N/Réf. : BXL21100_745_PUN **BRUXELLES. Rue Haute, 296A (arch. Jean-Baptiste DEWIN)**
Gest. : AA/MC **(= Hôpital universitaire St-Pierre classé / Inventaire)**
V/Réf. : 2043-0861/04/2023-146P **PERMIS UNIQUE : Rénover et restaurer les façades du**
Corr DPC Manuela CORE **bâtiment de l'administration du CPAS, ainsi que remplacer les**
NOVA : 04/PFU/1894786 **châssis et l'auvent de la cour intérieure - Article 191**
 Demande de BUP – DPC / BUP – DU du : 30/06/2025

Avis conforme de la CRMS

Comparaison des différents types de profilés métalliques (images extraites du dossier de demande de permis)

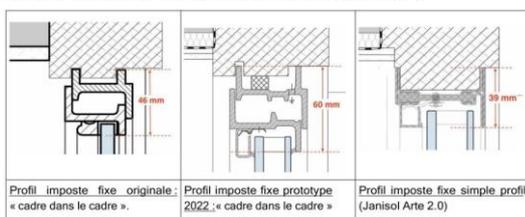
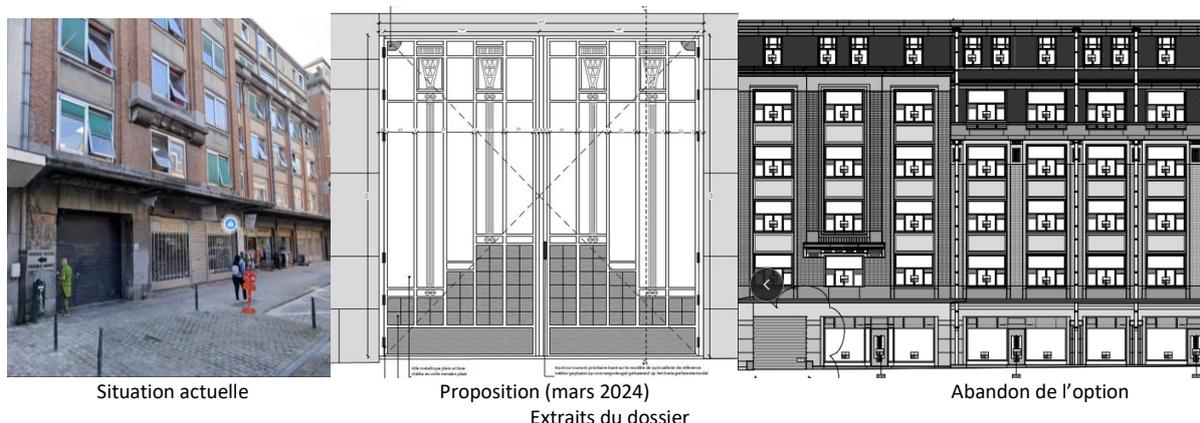
La CRMS estime que des alternatives avec des profilés fins à coupure thermique (en plus d'atteindre de bonnes classes d'étanchéité à l'eau et à l'air) permettraient de rencontrer les mêmes enjeux de reproduction des lignes de composition de Dewin (mêmes épaisseurs vues en élévation, débords, ...) tout en étant plus performants sur le plan énergétique. Elle demande de recourir et de détailler cette alternative qui cadre avec la philosophie d'intervention et ne remet pas en cause les motivations du classement (voir 1^{ère} partie de l'avis). Elle devra faire l'objet de détails et de mock-up, comme ce qui a été réalisé pour les PML. (...) La CRMS demande aussi que les détails techniques intègrent le détail de la reproduction souhaitée (visible en élévation générale) des vitraux (cf infra.) et ou de l'intégration des vitraux récupérés.

Une analyse comparative a été menée par le bureau d'études entre le profil d'origine, le profil reconstitué utilisé pour le prototype de 2022 (4T1), et les profils à coupure thermique, tels que le Janisol Arte 2.0 de la société Jansen.

A l'issue de celle-ci Le demandeur maintient la solution PML, en positionnant désormais le vitrail côté extérieur et le verre feuilleté côté intérieur, aux motifs que les profils à coupure thermique ne constituent pas une solution idéale pour les raisons suivantes :

- Ils ne permettent pas de réduire la vue en élévation dans les parties ouvrantes par rapport au prototype réalisé en 2022 ;
- Une vue en élévation équivalente ou inférieure à la situation d'origine n'est possible qu'en renonçant à la reconstitution du montant fixe ;
- La coupure thermique n'apporte pas d'amélioration significative des performances globales, la surface de déperdition thermique du châssis étant faible comparée à celle du vitrage ;
- Les performances thermiques de l'ensemble sont principalement définies par le vitrage et non par le châssis ;
- Les profilés PML à triple frappe offrent une meilleure étanchéité à l'air que les profilés à coupure

thermique, qui ne disposent que d'une double frappe ;

- Les profilés à coupure thermique sont conçus pour un double vitrage ; ils sont donc plus profonds ;
- Un simple vitrage feuilleté est décalé par rapport à la coupure thermique, ce qui n'est pas techniquement optimal.

La CRMS prend acte du fait que le demandeur maintient, malgré tout, son projet de châssis de type PML sans coupure thermique, après avoir envisagé une alternative à coupure thermique — à savoir le profilé Janssen — et conclut, sur le plan thermique, que cette option n'apporterait pas d'amélioration

significative des performances car la surface de déperdition thermique du châssis est jugée marginale par rapport à celle du vitrage.

La CRMS reste convaincue qu'un châssis à coupure thermique offrirait de meilleures performances, et qu'une telle solution est techniquement réalisable sur le plan du rendu patrimonial à atteindre d'autant qu'elle a validé une approche visant à renouer avec les lignes directrices et les principes de composition de J.-B. Dewin, sans exiger une reconstitution fidèle du châssis historique ni de l'ensemble de ses détails, mais en s'en rapprochant autant que possible. À cet égard, le placement du vitrail côté extérieur est accueilli positivement.

Les profilés à coupure thermique présentés dans l'analyse sont trop lissés par rapport aux profils d'origine, et leur rendu est en effet moins convaincant que celui des châssis PML. Cependant, la CRMS estime que le champ d'analyse et de recherche, limité à un seul profilé et sans étude thermique globale, aurait pu être élargi à d'autres profilés et/ou adaptations, jusqu'à obtenir un rendu qui rend satisfaction en terme de rendu avec des modèles à coupure thermique et plus performants. Elle signale par ailleurs que les châssis sans coupure thermique présentent un risque accru de condensation, qui n'a pas été suffisamment écarté.

Cela étant, bien que ce ne soit pas, pour la CRMS, la solution la plus performante tout en renouant avec la modénature d'origine, la CRMS accepte l'option des châssis PML dont le rendu visuel, depuis le repositionnement du vitrail en façade extérieure, peut être accepté. Elle rend un avis favorable à condition que :

- les rejets d'eau, caractéristiques des châssis d'origine, soient placés conformément aux dessins ;
- les phénomènes de condensation soient maîtrisés ou drainés de manière efficace et que tout risque soit écarté ;
- les modalités d'entretien et de bonne tenue des vitraux soient définies, avec une attention pour éviter aussi les risques de condensation entre les vitrages
- la teinte, issue des résultats de l'étude historique, et l'ajustement des derniers détails soient testés sur un modèle avant le lancement en production de tous les châssis.
